Nuove funzioni

Si tratta di note relative alla versione di aggiornamento del software per i display GreenStar™ 3 2630 e prodotti correlati. Tali note sono reperibili in www.stellarsupport.com. Nota: l'uso del software da parte dell'utente è regolato dal Contratto di licenza per l'utente finale accluso al software.

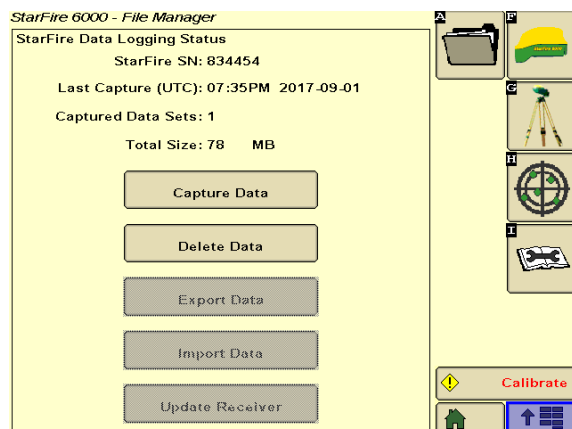
***Solo regione 4 (solo USA e Canada) e regione 2** – L'icona del segnale Mobile RTK John Deere è stata aggiornata.
